改善箇所説明図

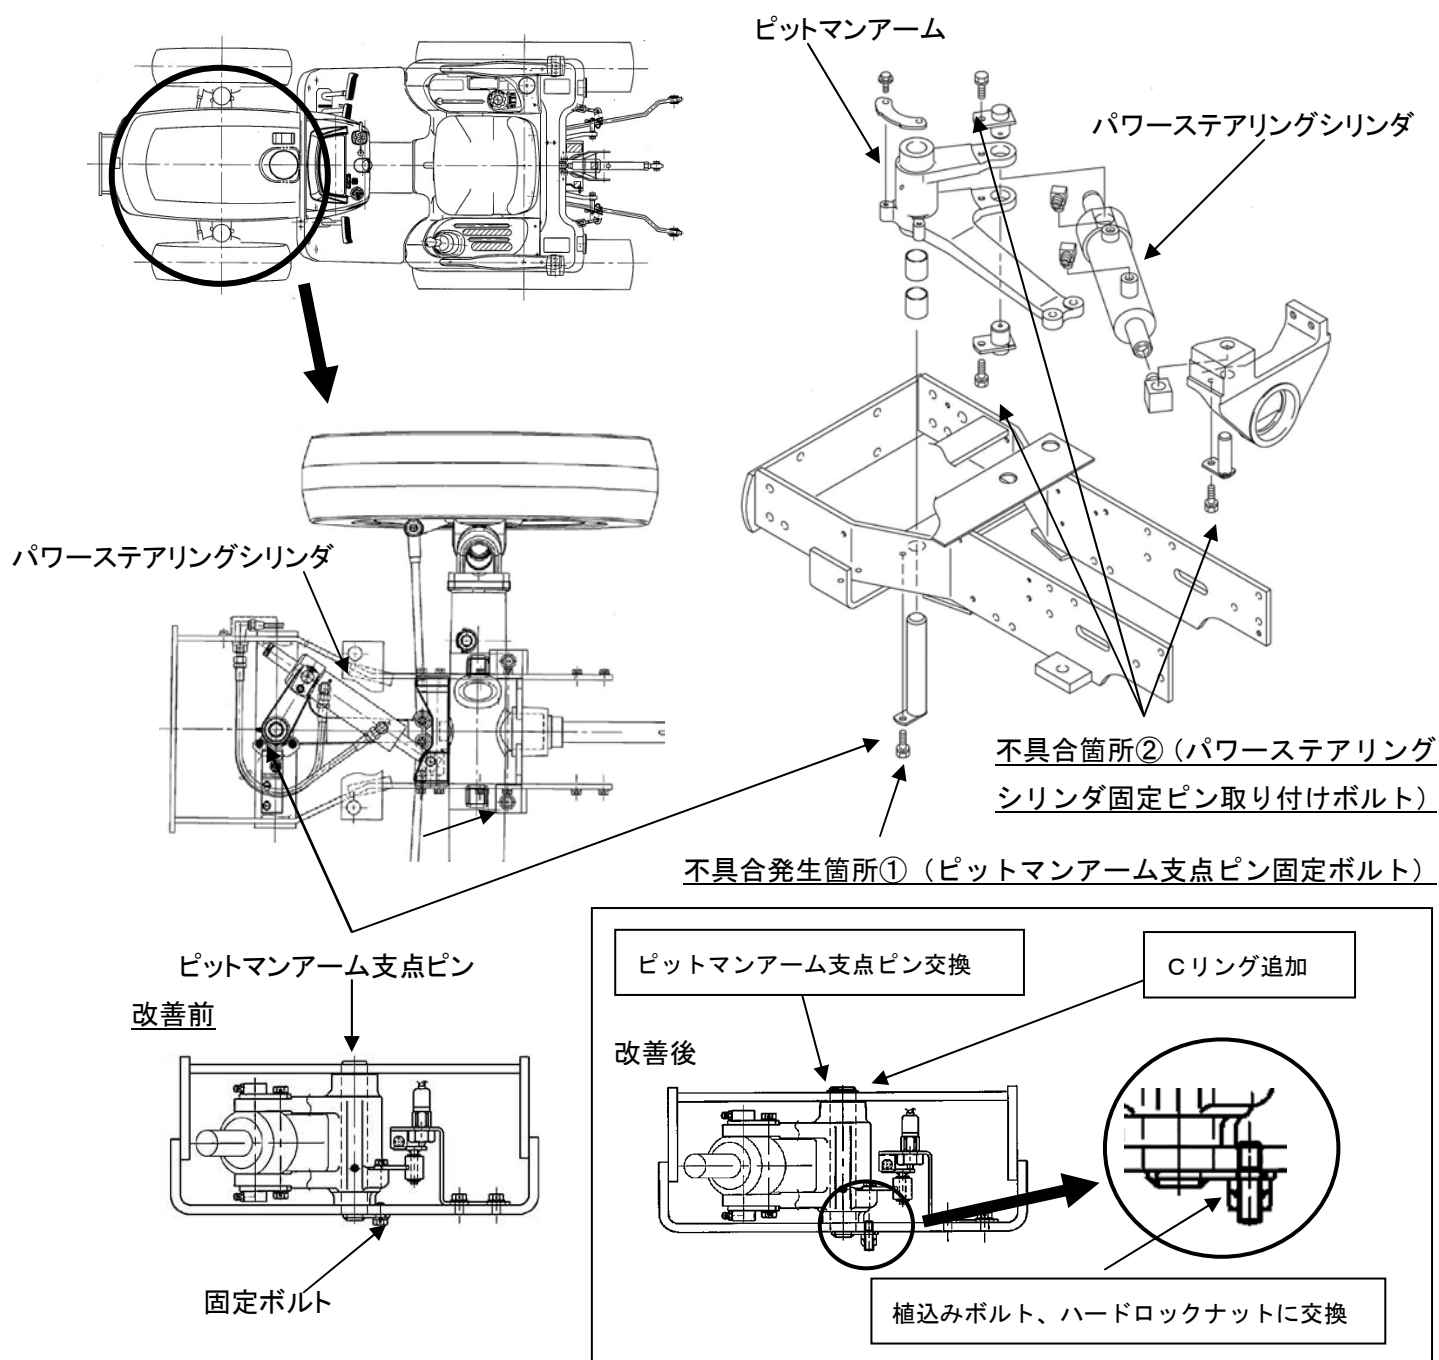
- ①かじ取装置のピットマンアームにおいて、支点ピンの固定方法が不適切なため、かじ取操作を繰り返すと、当該ピンの固定ボルトが緩む場合がある。そのため、そのままの状態で使用を続けると、支点ピンが脱落し、かじ取操作ができなくなるおそれがある。
- ②かじ取装置のパワーステアリングシリンダ固定ピンにおいて、固定ピン取り付けボルトの締め付け力が不足しているものがある。そのため、そのままの状態で使用を続けると当該ボルトが緩み、固定ピンが脱落するため、かじ取操作ができなくなるおそれがある。

- ①全車両、ピットマンアーム支点ピンと固定ボルトを対策品に交換し、支点ピンにCリングを追加する。 は交換部品を示す。
- ②全車両、パワーステアリングシリンダ固定ピンの取り付けボルトを規定の締め付け力で締め付ける。

対策品の固定ボルトで識別する。
